LOCA 時注水機能喪失

女川原子力発電所2号炉に係る新規制基準適合性審査の視点及び確認事項（炉心損傷防止対策の有効性評価：LOCA時注水機能喪失）

第 7.3.1-1 図 「想定事故1」の重大事故等対策の概略系統図 (燃料プールへの注水)

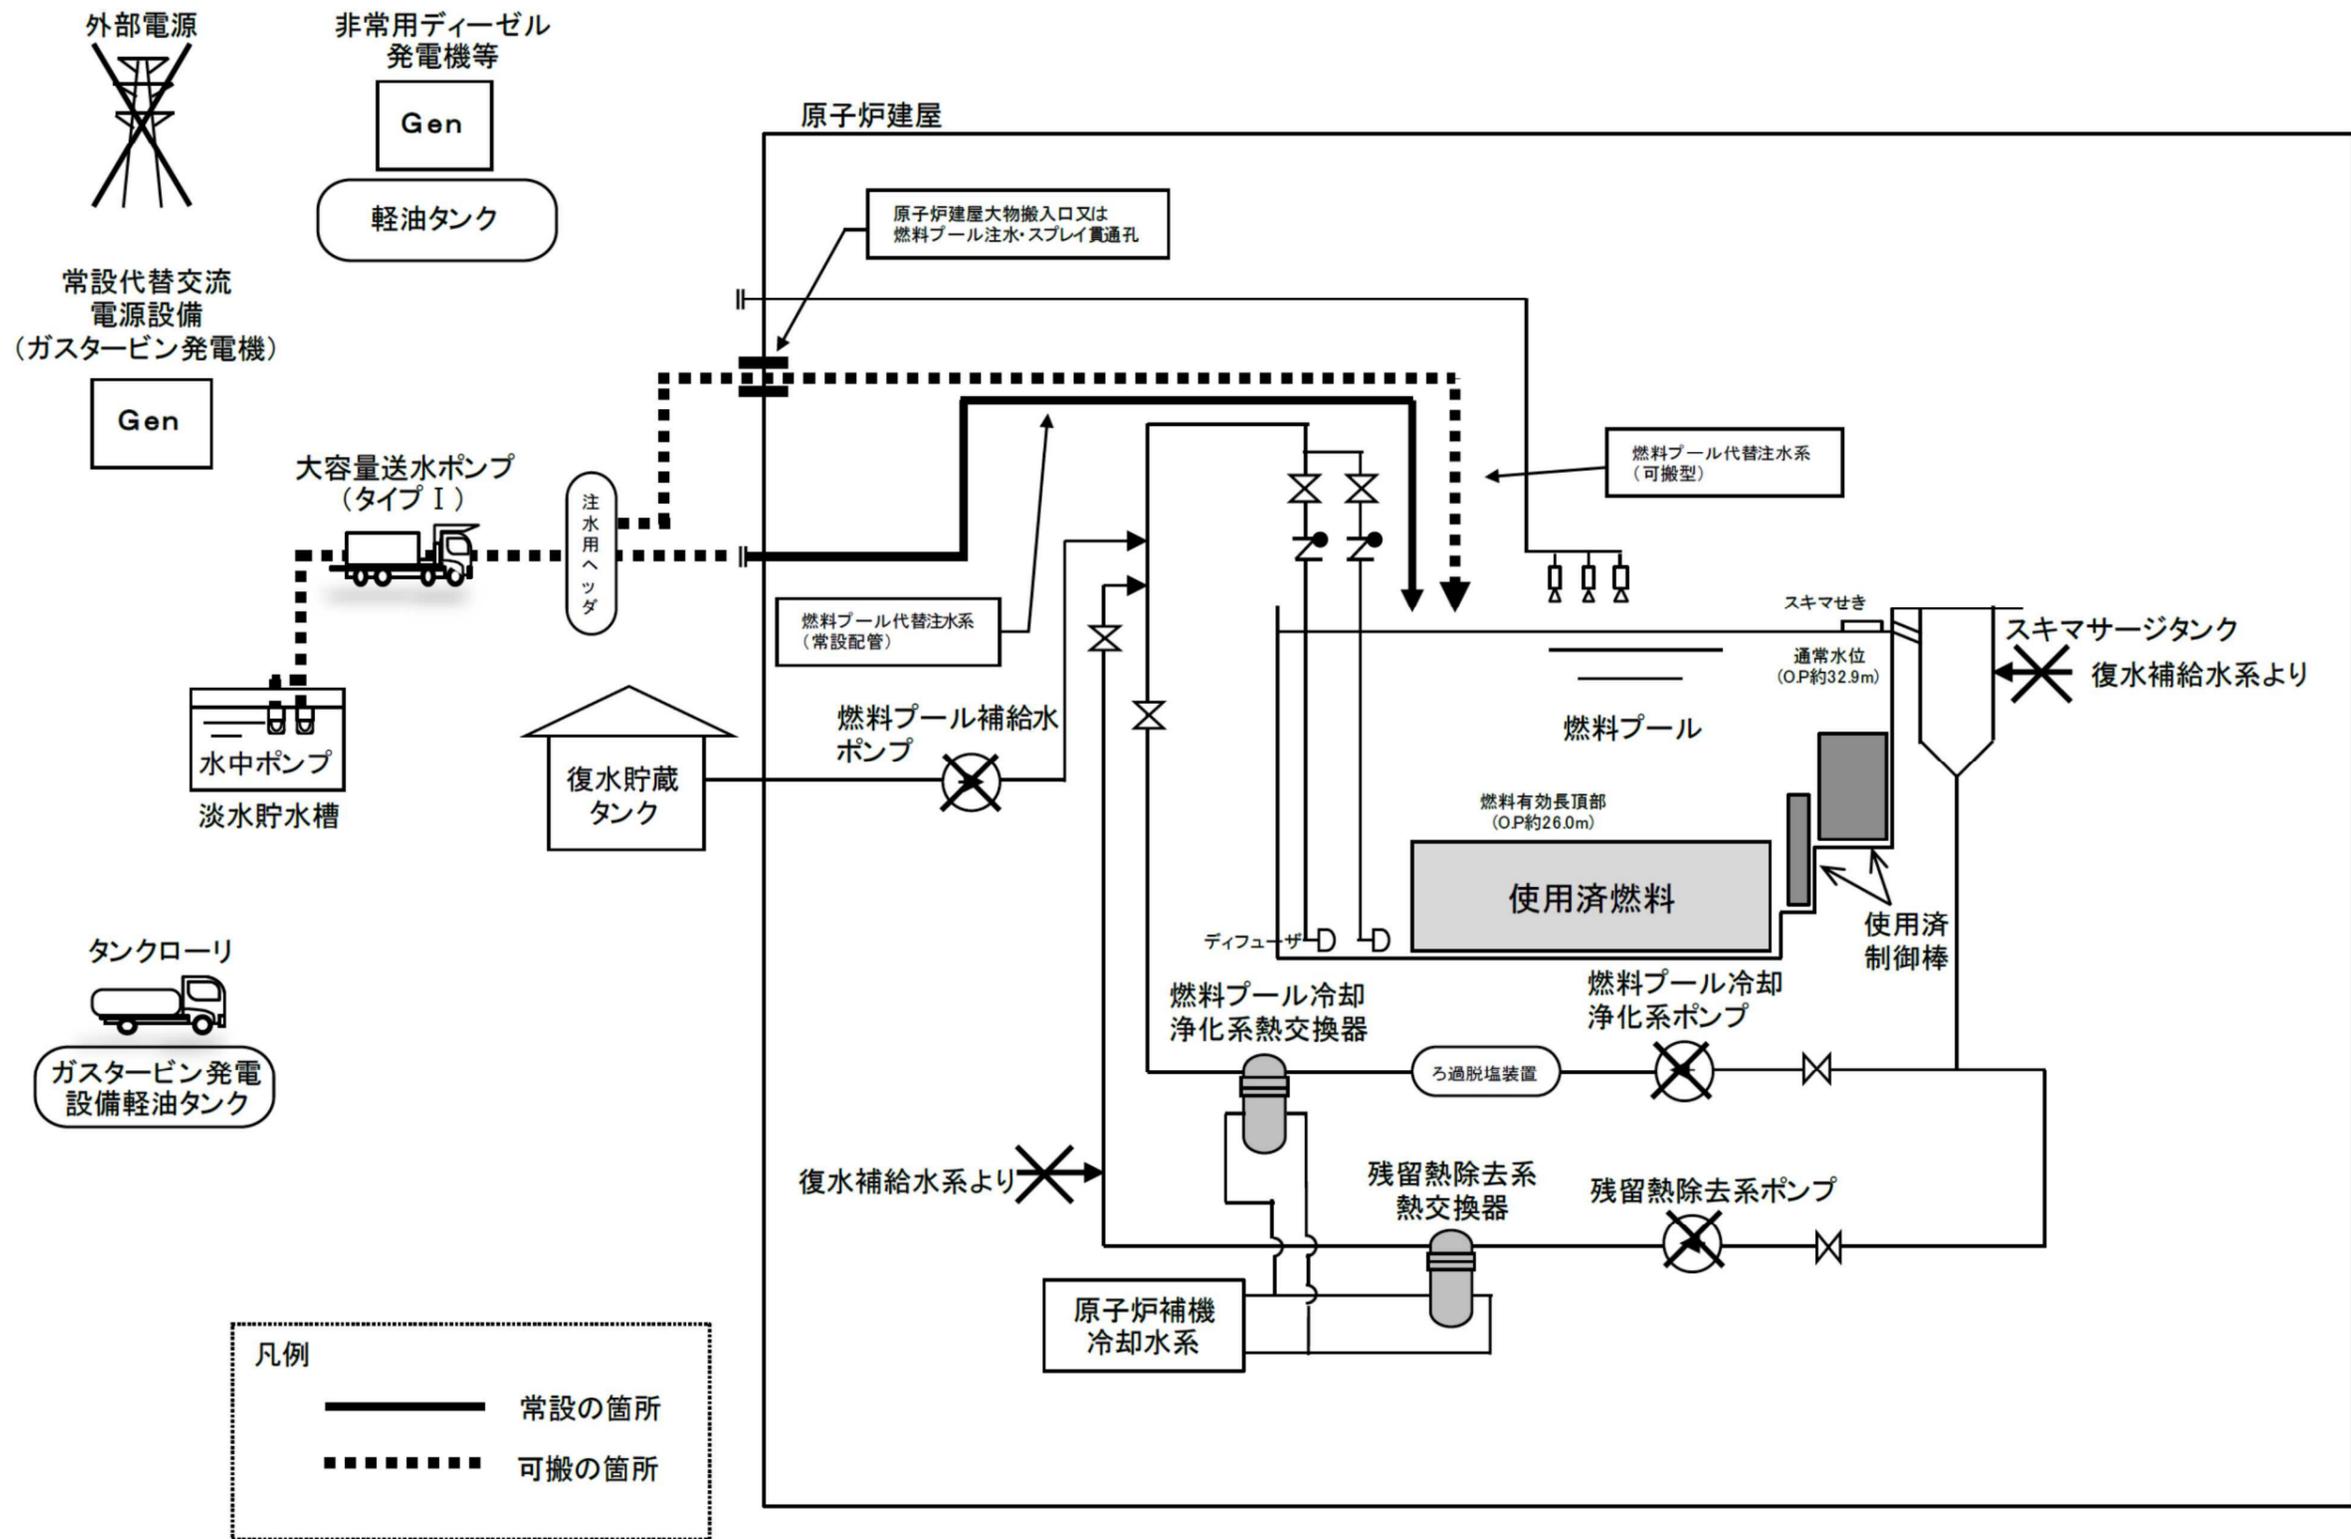
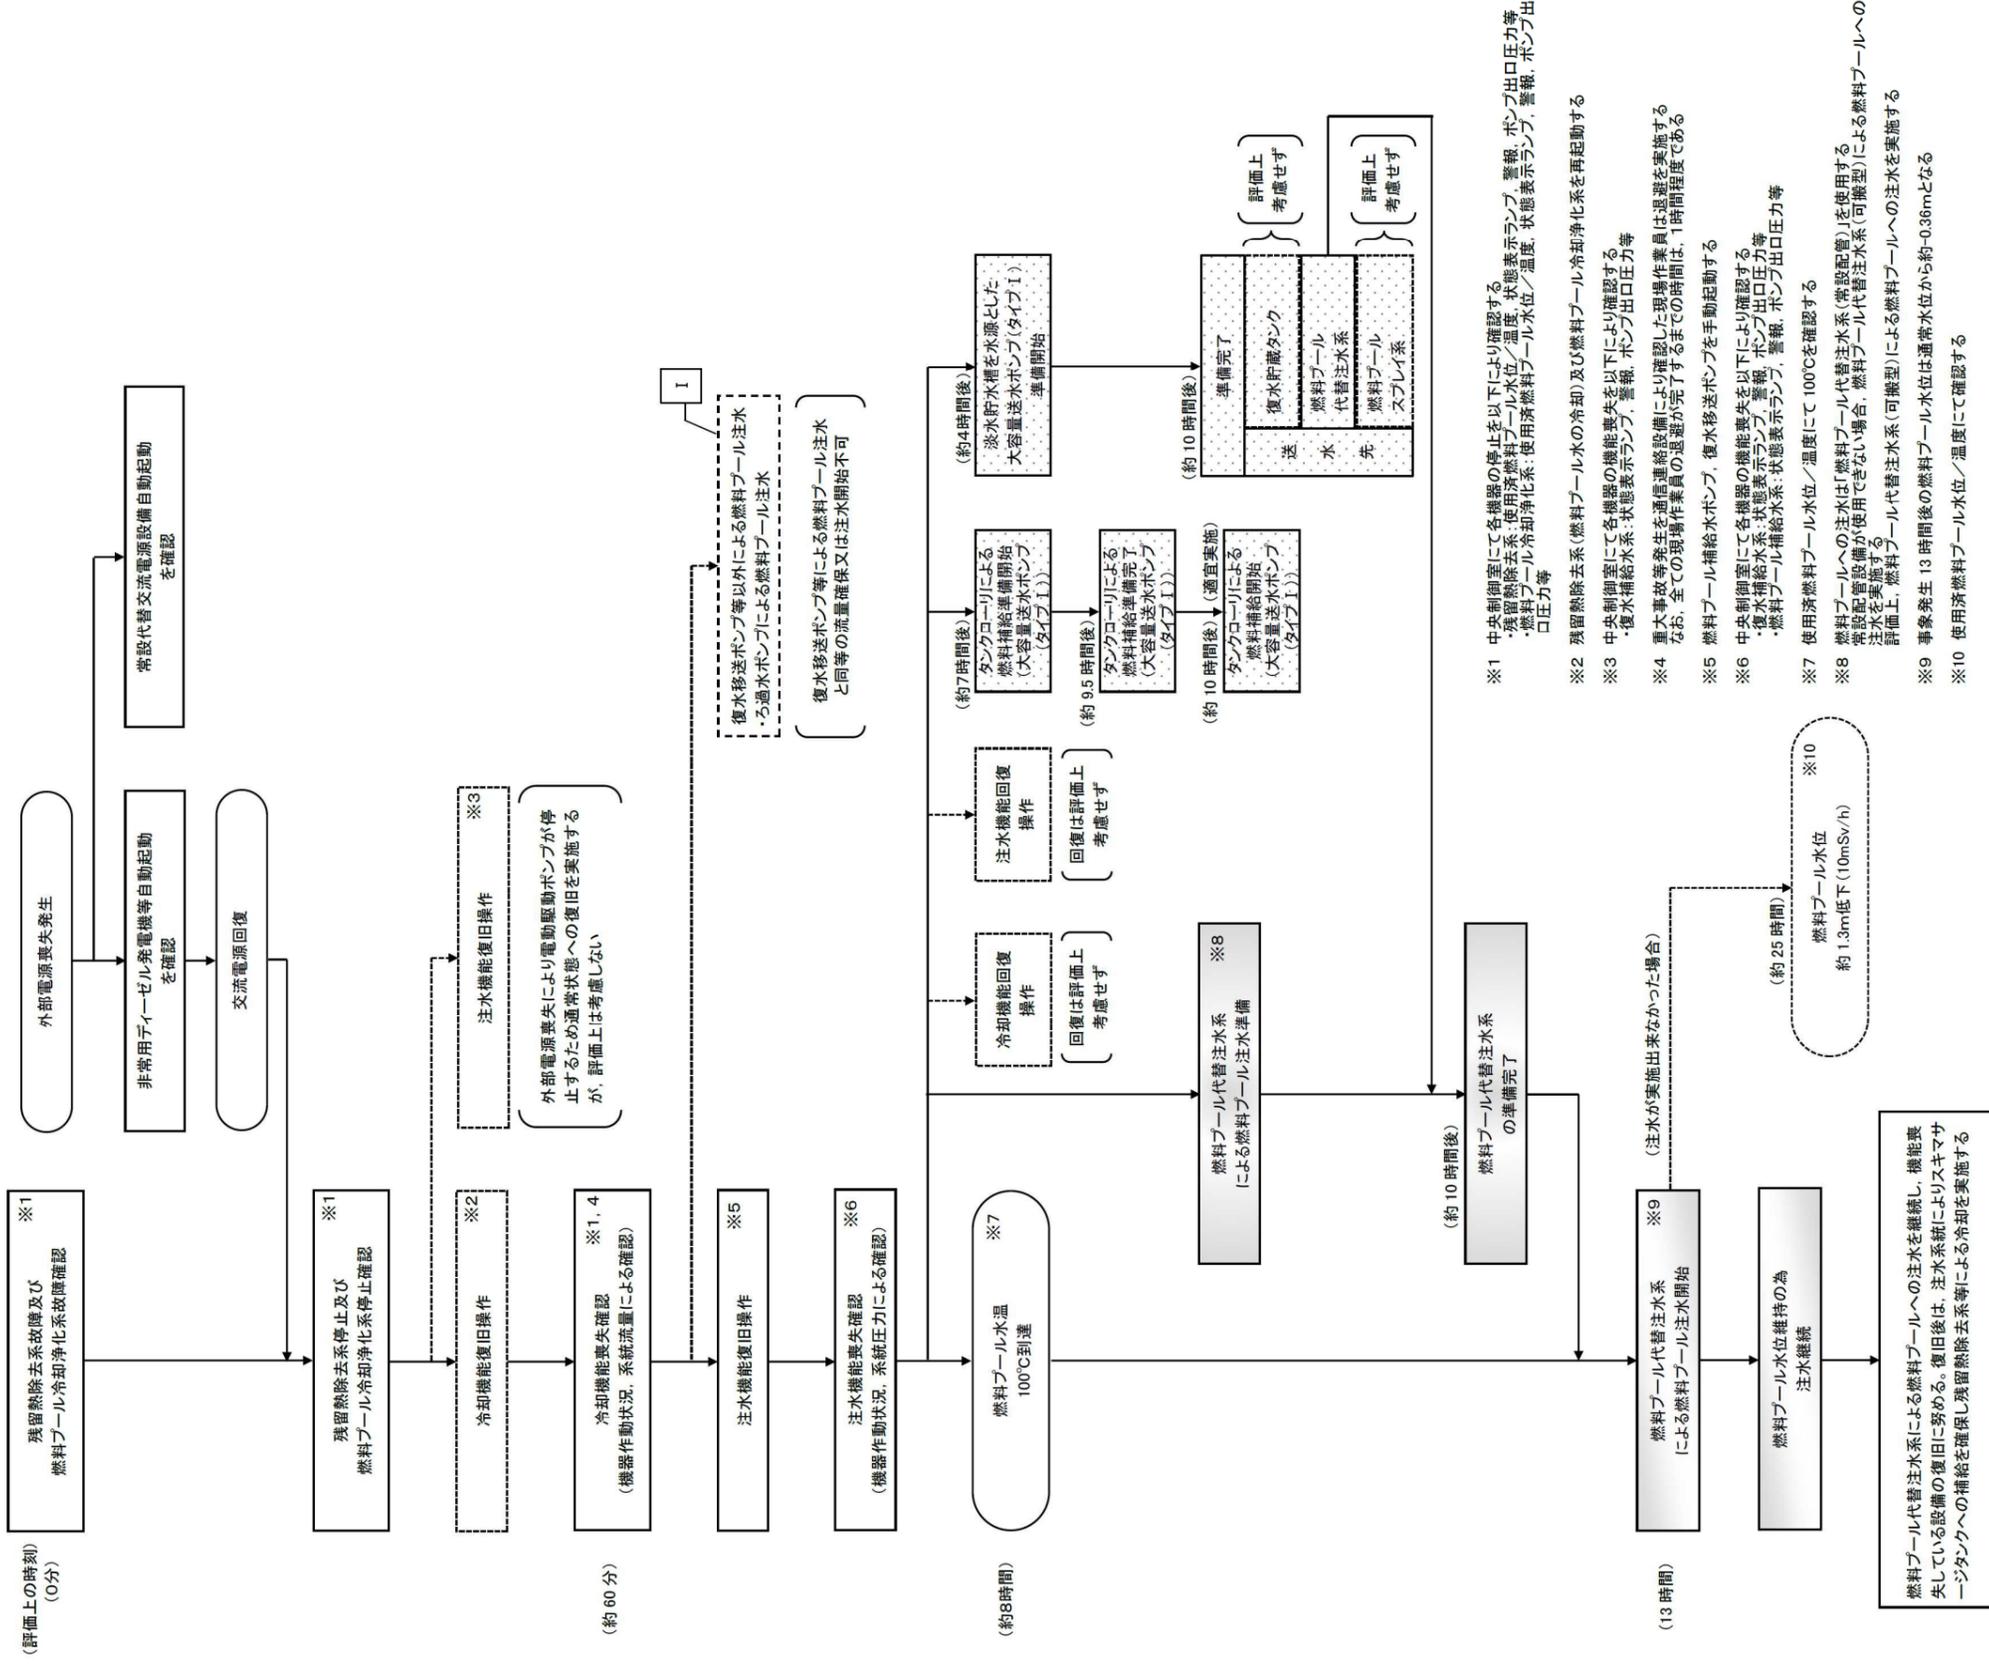
<p>（設置許可基準規則第37条 解釈）</p> <p>第37条（重大事故等の拡大の防止等） （炉心の著しい損傷の防止）</p> <p>1-4 上記1-2(a)の「十分な対策が計画されており」とは、国内外の先進的な対策と同等のものが講じられていることをいう。</p> <p>2) 対策について、国内外の先進的な対策と同等なものであるか。</p>	<p>※ 「使用済燃料貯蔵槽における燃料損傷防止対策の有効性評価」では要求されていない。</p>
<p>3) 対策の概略系統図は整理されているか。</p> <p>（i）対策の概略系統図において、対策に係る主要機器・配管・弁が明示されているか確認する。</p> <p>記載要領（例）</p> <ul style="list-style-type: none"> ・ 有効性評価で期待する系統や設備等は太字で記載。 <p>設計基準事故対処設備から追加した設備や機器は点線囲みで記載。なお、技術的能力や設備側で確認できれば、有効性評価の概略系統図で点線囲み</p>	<p>3)</p> <p>（i）使用済燃料プールへの注水に関連する設備として、大容量送水ポンプ（タイプI）、淡水貯水槽及び注水用ヘッド及びホースが概略系統図に示されていることを確認した。</p>

第 7.3.2-1 図 「想定事故2」の重大事故等対策の概略系統図 (燃料プールへの注水)

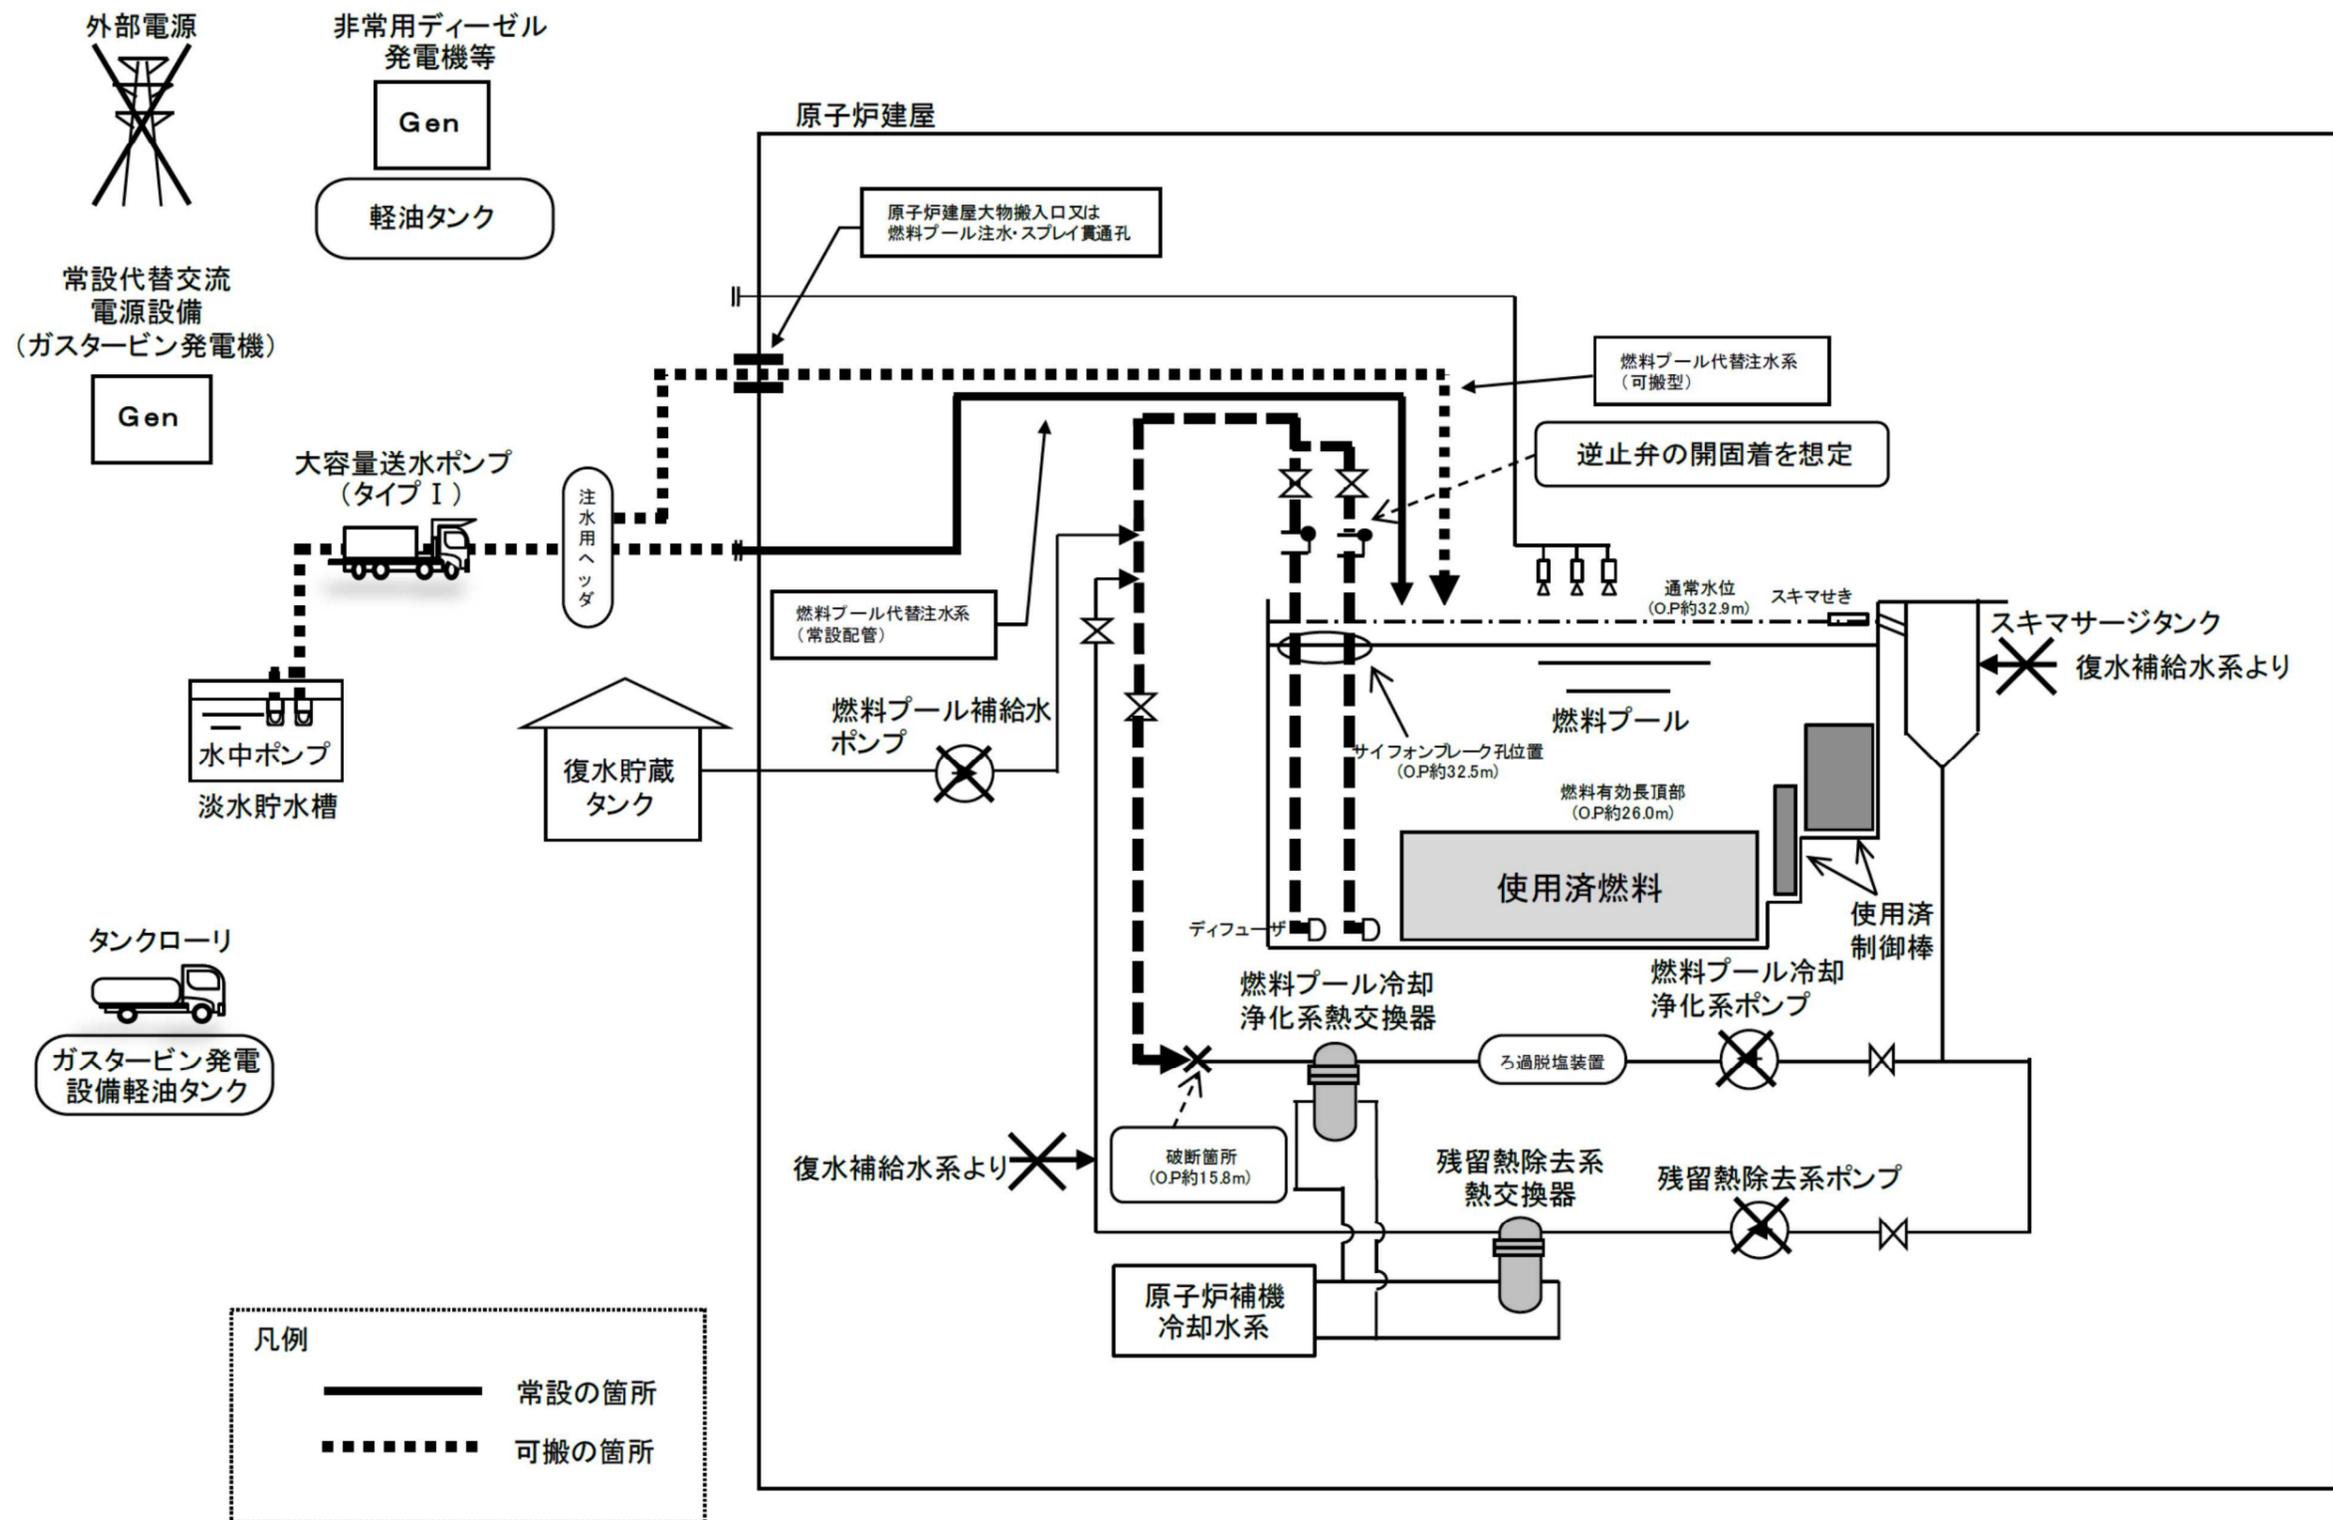
<p>(設置許可基準規則第 37 条 解釈)</p> <p>第37条（重大事故等の拡大の防止等） （炉心の著しい損傷の防止） 1-4 上記1-2(a)の「十分な対策が計画されており」とは、国内外の先進的な対策と同等のものが講じられていることをいう。 2) 対策について、国内外の先進的な対策と同等なものであるか。</p>	<p>※ 「使用済燃料貯蔵槽における燃料損傷防止対策の有効性評価」では要求されていない。</p>
<p>3) 対策の概略系統図は整理されているか。 （i）対策の概略系統図において、対策に係る主要機器・配管・弁が明示されているか確認する。</p> <p>記載要領（例）</p> <ul style="list-style-type: none"> ・ 有効性評価で期待する系統や設備等は太字で記載。 ・ 設計基準事故対処設備から追加した設備や機器は点線囲みで記載。な 	<p>3) （i）使用済燃料プールへの注水に関連する設備として、大容量送水ポンプ（タイプI）、淡水貯水槽、ホース、注水用ヘッド及びこれらを接続する配管や弁が概略系統図に示されていることを確認した。</p>
